PARC ÉOLIEN DE SAINT-SOUPLET

DOSSIER DE DEMANDE
D'AUTORISATION ENVIRONNEMENTALE

REPONSE A L'AVIS DE LA
MRAE

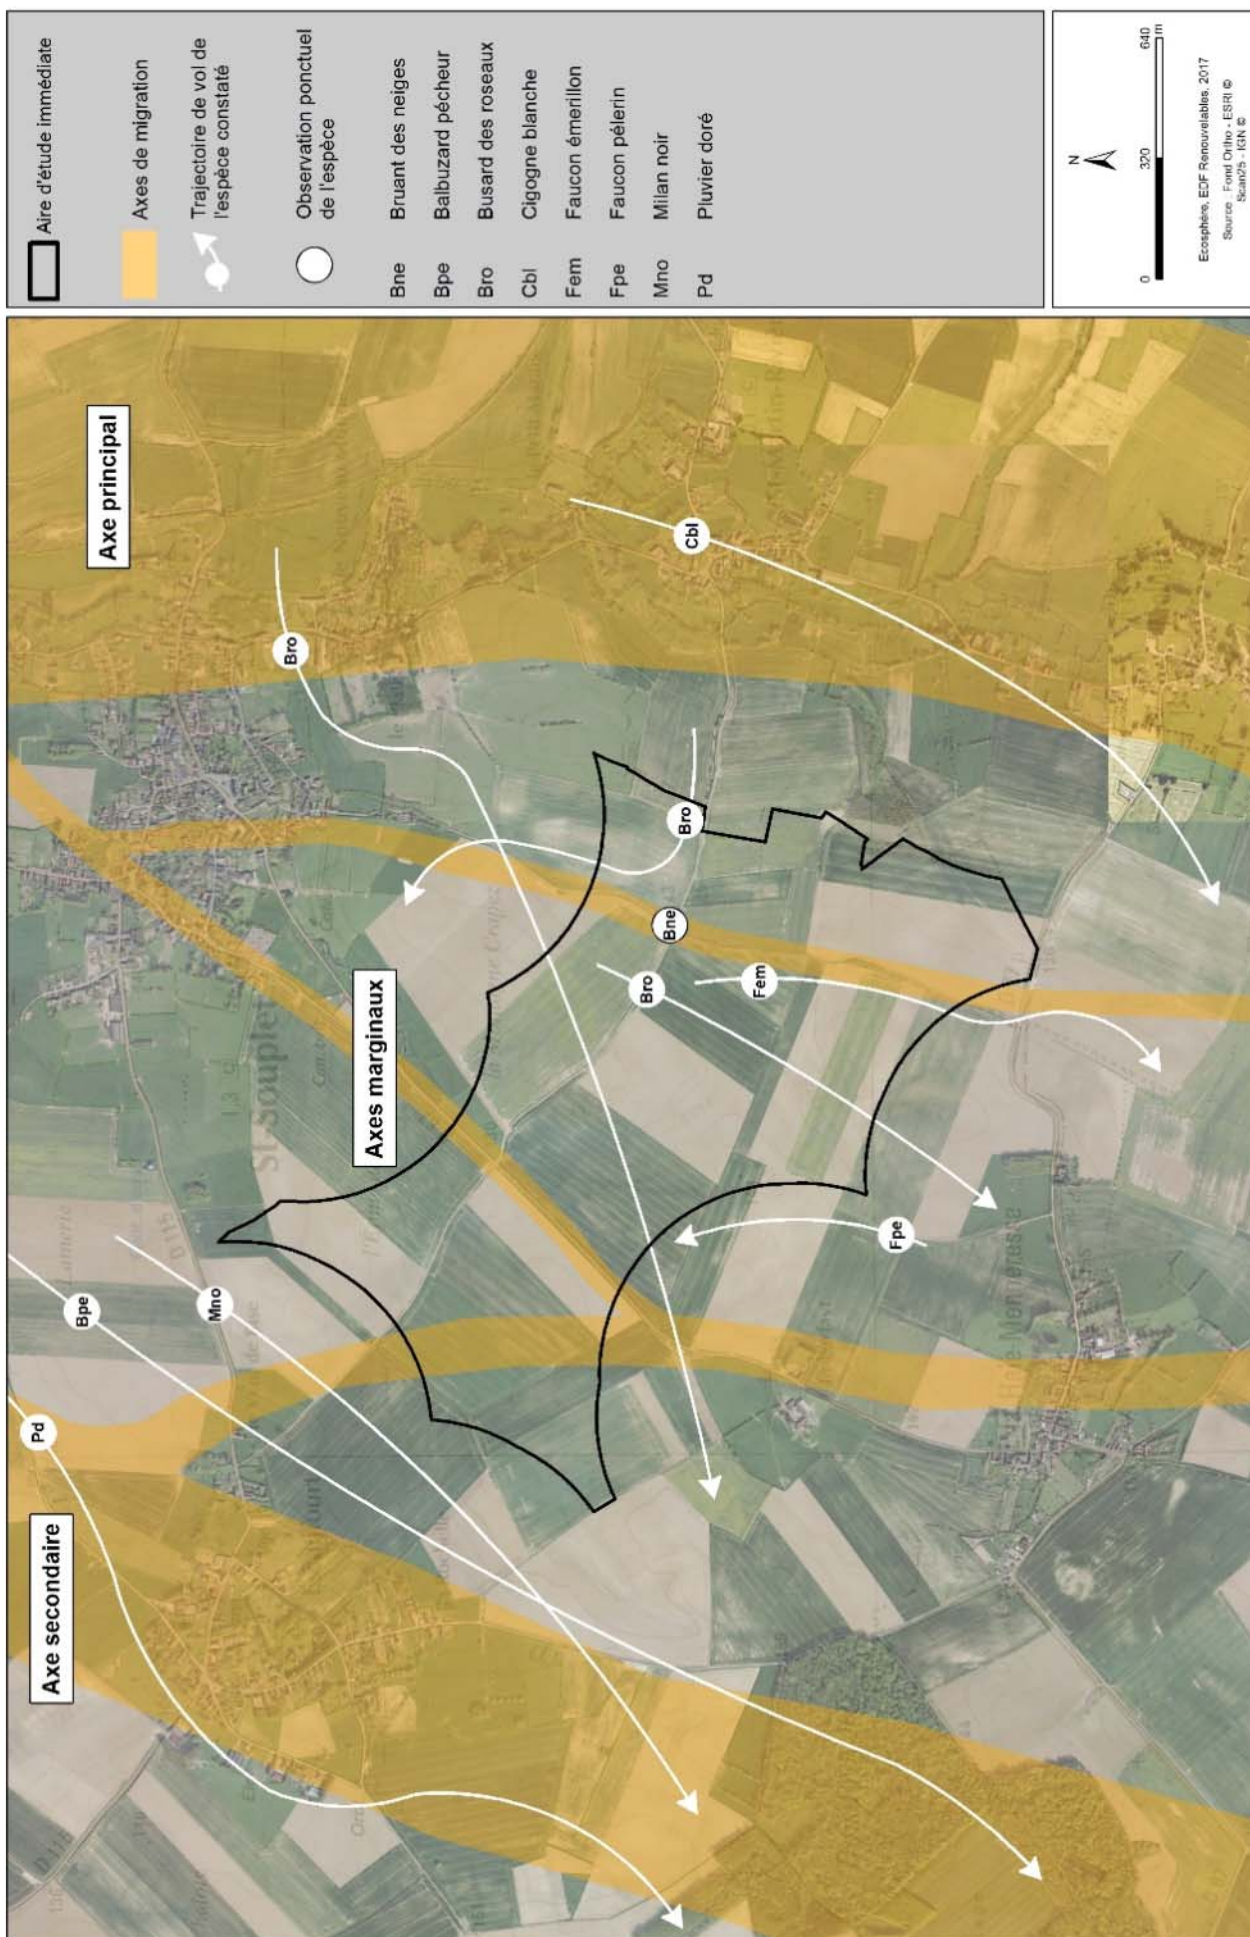
L'autorité environnementale recommande d'ajouter la localisation des espèces contactées sur la carte relative aux axes de migration.

L'équipe d'EDF Renouvelables tient à souligner que la première mesure d'évitement lors du choix d'implantation de ce projet a été d'éviter toute zone référencée sur le plan écologique localement identifiée. Aucune des zones dûment référencées dans l'étude d'impact n'est définie en lien avec la migration des oiseaux, notamment les haltes, et aucune Zone de Protection Spéciale du Réseau Natura 2000 (Directive Oiseau) n'est inventoriée à l'échelle du périmètre d'étude éloigné (étude d'impact pages 125 à 135 ; étude écologique pages 13 à 23). De plus, comme décrit page 59 du volet écologique, la voie principale de migration

au niveau régional est localisée le long de la côte de la Manche selon le SRE Nord Pas-de-Calais et le projet en est donc largement exclu. **L'aire d'étude est également située en dehors d'une voie secondaire de migration, localisée à l'Est et concernant la Vallée de la Selle.**

Suite aux observations menées sur le terrain, le flux migratoire au sein de l'aire d'étude rapprochée est diffus, semblable à ce qui peut être observé dans un environnement de grandes cultures. L'aire d'étude immédiate n'est pas un lieu de passage préférentiel pour l'avifaune migratrice. La migration ne représente donc pas un enjeu particulier localisable. Ces migrations diffuses sont également délicates à cartographier, car les flux ne présentent pas de schéma modélisable régulier, la variabilité journalière et interannuelle est importante. Néanmoins, suite à la demande de la MRAe, le bureau d'étude Ecosphère a réalisé une nouvelle carte. Celle-ci schématise la localisation de espèces remarquables identifiées sur le site ainsi que leur sens de migration qui a été observé.
